改善箇所説明図

(スロットルグリップハウジング)

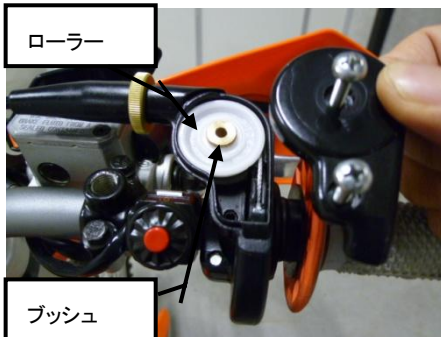
基準不適合発生箇所

スロットルグリップ上部ハウジングの成形が不適切なため、当該ハウジング内部において、まれにスロットルケーブルワイヤーがローラーからはずれ、ハウジングとローラーの間に挟まることがある。そのため、スロットルグリップを戻してもエンジンの回転がすぐに下がらず、最悪の場合、エンジン回転が固定されたままになる。

改善の内容： 全車両、スロットルグリップ上部ハウジングを良品に、ローラーとブッシュを対策品に交換する。
